**Forum mondial de l'harmonisation
des Règlements concernant les véhicules**

Groupe de travail de la sécurité passive

Soixante-troisième session

Règlement n° 29 (Cabine d'un véhicule utilitaire)**Proposition de complément 4 à la série 03 d'amendements
au Règlement n° 29 (Cabine d'un véhicule utilitaire)****Communication de l'expert de l'Allemagne***

Figure 1
Choc avant et choc contre les montants avant
La cabine est montée sur le véhicule.

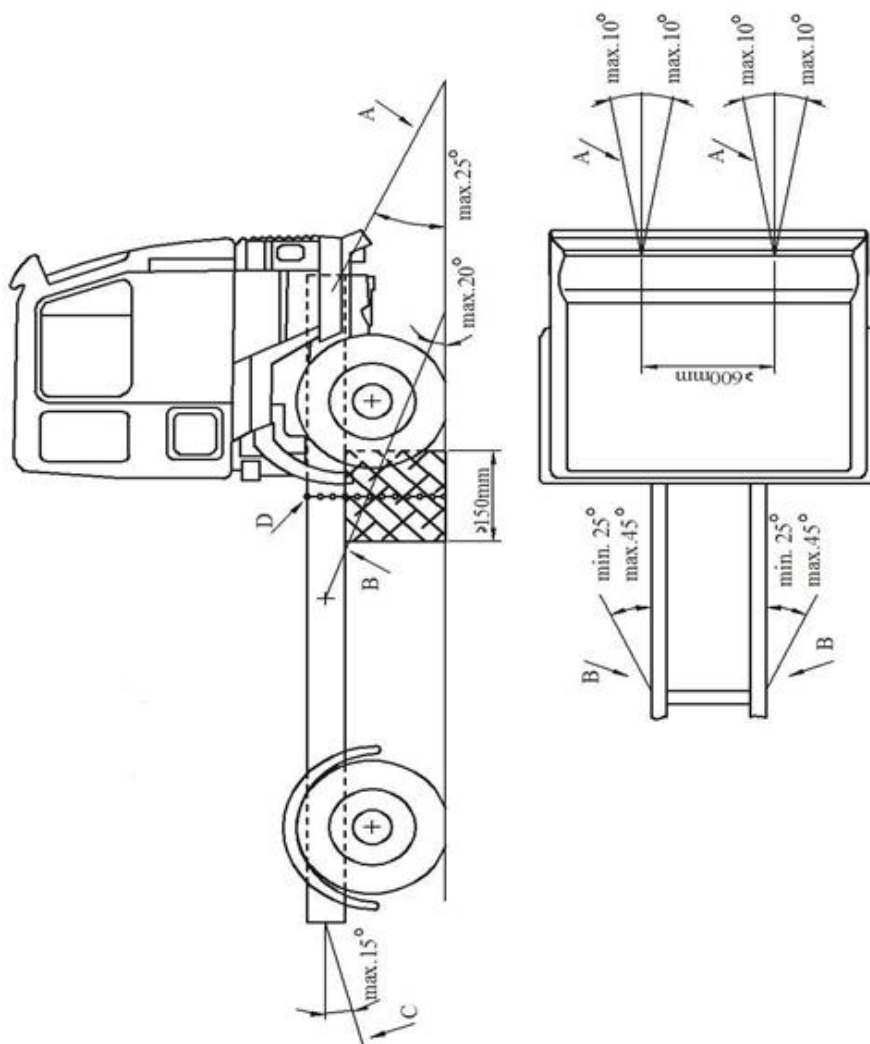
- Le mouvement latéral est limité par les chaînes ou câbles B fixés de façon symétrique au châssis par rapport à son axe longitudinal. Les points de fixation sur le châssis doivent se trouver à 5 m au plus et à 3 m au moins de l'avant du véhicule. Après avoir été mis en traction, les chaînes ou câbles doivent former avec le plan horizontal un angle de 20° au plus vers le bas et leur projection sur un plan horizontal doit former un angle compris entre 25° et 45° par rapport à l'axe longitudinal du véhicule. (**voir fig. 1 ci-dessous**).

- 3.1.1 **Fixation latérale**
- Le mouvement latéral est limité par les chaînes ou câbles B fixés de façon symétrique au châssis par rapport à son axe longitudinal. Les points de fixation sur le châssis doivent se trouver à 5 m au plus et à 3 m au moins de l'avant du véhicule. Après avoir été mis en traction, les chaînes ou câbles doivent former avec le plan horizontal un angle de 20° au plus vers le bas et leur projection sur un plan horizontal doit former un angle de 25° au moins et de 45° au plus par rapport à l'axe longitudinal du véhicule (**voir fig. 1 ci-dessous**).

Figure 1, supprimer

Insérer les nouvelles figures 1 et 2, comme suit :

Figure 2
Résistance du toit
La cabine est montée sur le véhicule.

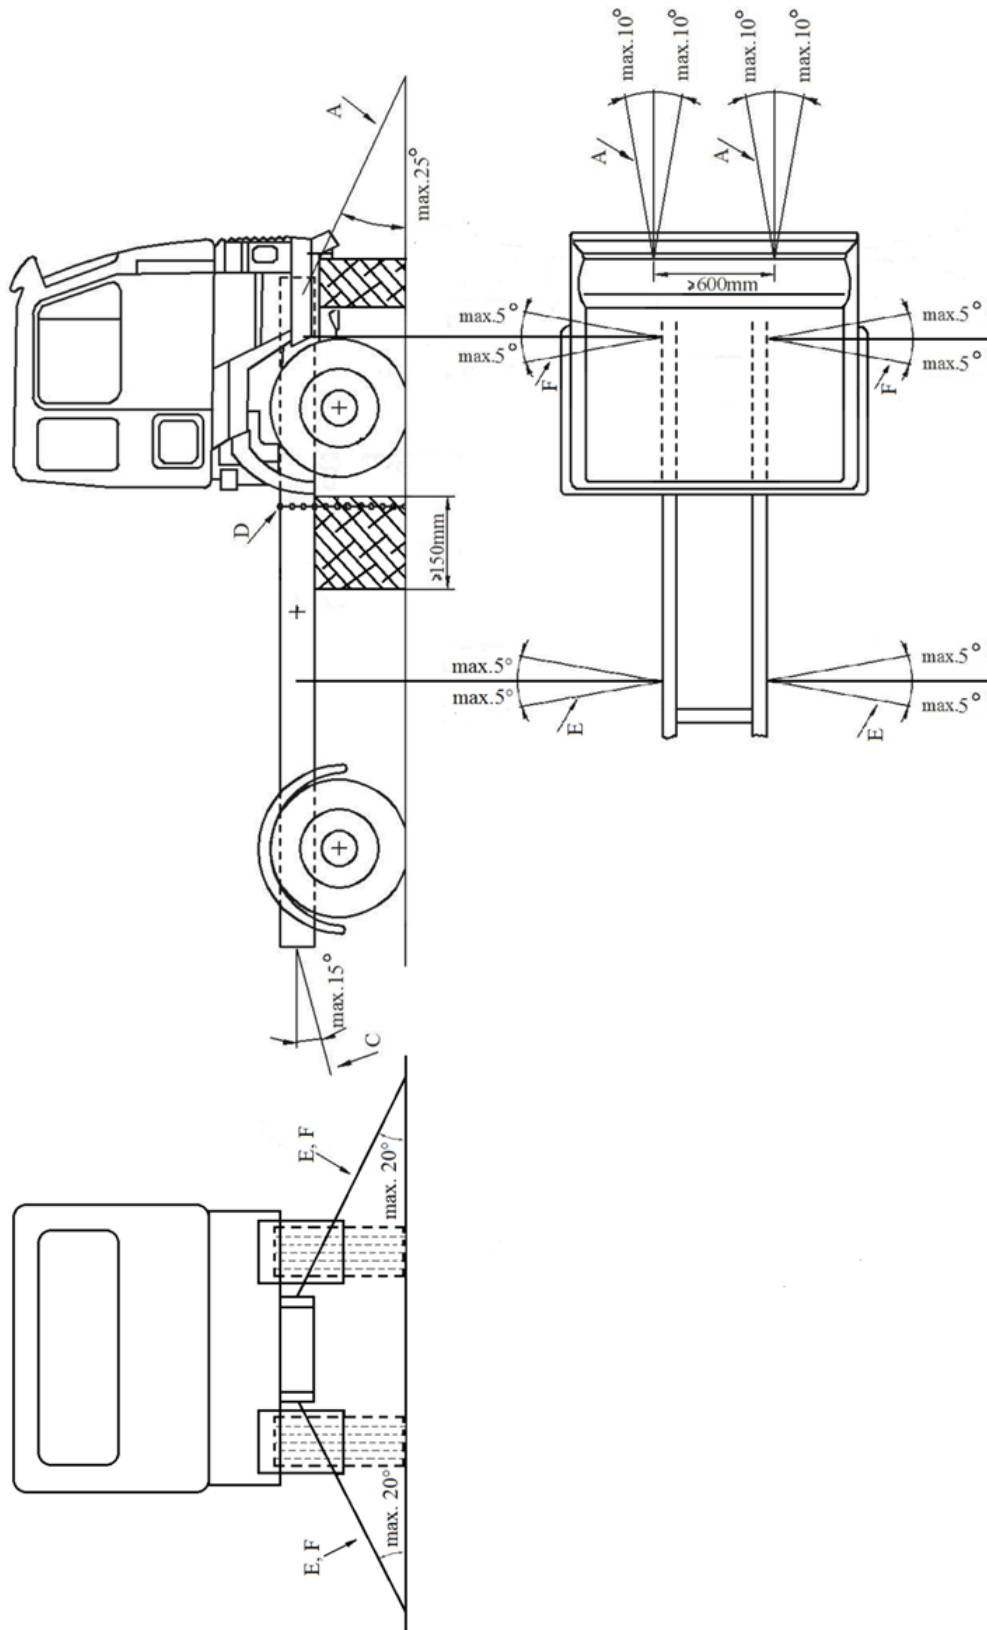
- 4.1.1 **Calage du châssis**
- Nonobstant le paragraphe 1.3, un support supplémentaire est placé sous les deux longerons du châssis, à l'avant.**
- 4.1.2 **Fixation latérale**

- Le mouvement latéral est limité par les chaînes ou les câbles E et F fixés de façon symétrique au châssis par rapport à son axe longitudinal.**
- Les points de fixation des chaînes ou des câbles E sur le châssis doivent se trouver à 5 m au plus et à 3 m au moins de l'avant du véhicule.**

- Les points de fixation des chaînes ou des câbles F sur le châssis doivent se trouver entre le centre de l'essieu avant et l'avant du véhicule.**
- Après avoir été mis en traction, les chaînes ou câbles doivent former avec le plan horizontal un angle de 20° au plus vers le bas et leur projection sur un plan horizontal doit former un angle de 90° ± 5° par rapport à l'axe longitudinal du véhicule (voir fig. 2 ci-dessous).**
